改善箇所説明図

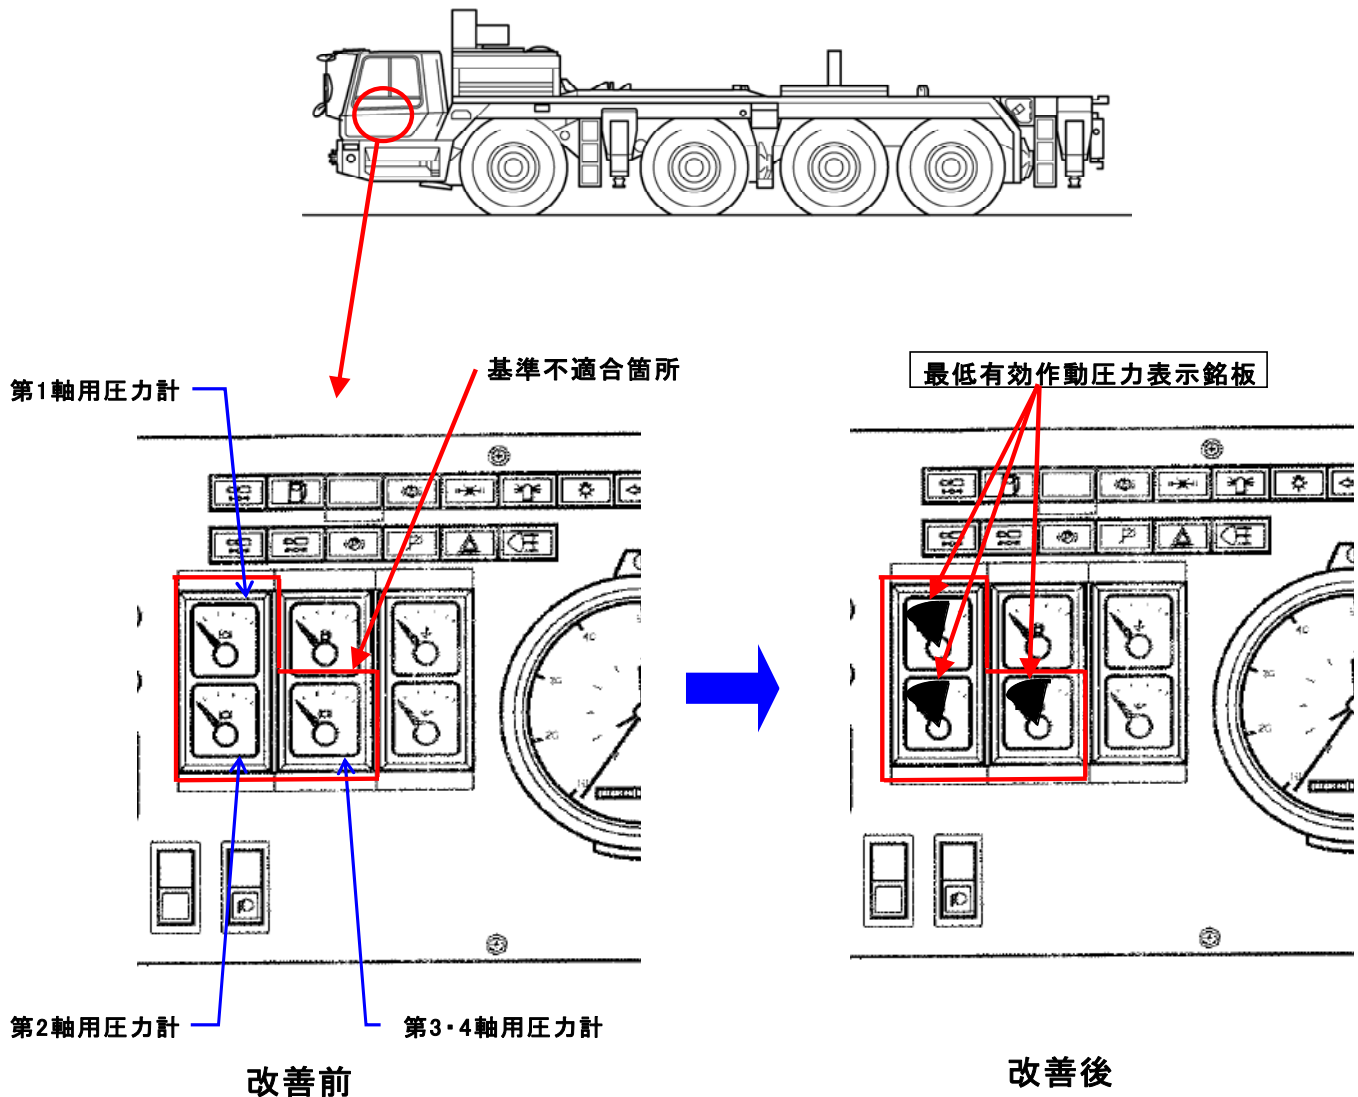
基準不適合発生箇所

運転者室内に装備される制動装置用内圧容器の圧力を表示する圧力計において、目盛りに最低有効作動圧力が表示されていないため、道路運送車両法の保安基準に適合していない。

改善の内容

全車両、制動装置用内圧容器の圧力計に最低有効作動圧力表示銘板を追加する。

注：□ は、追加する部品を示す。
